工程指示 / 要求簡箋(E.I.)

工程指示編號：EI / 0083 / 19

工程名稱：觀塘裕民坊

工程項目：幕牆 趟門及 FD 門大貨配件(廠用)

編號: E2-1

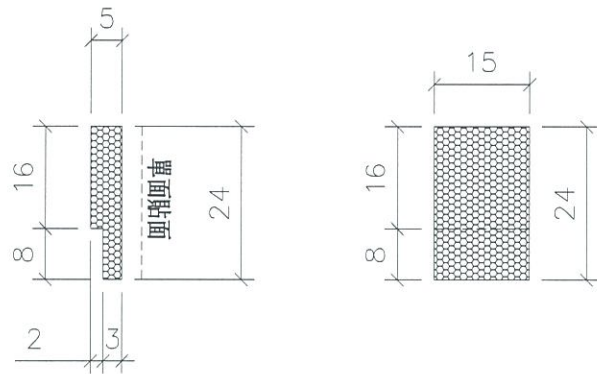
E 版: 1) 因應趟門防水問題，按湛哥意見新增#60-#64 (單面貼)

數量: 3400+50(後備) = 3450個

約: 83+2(後備) = 85米
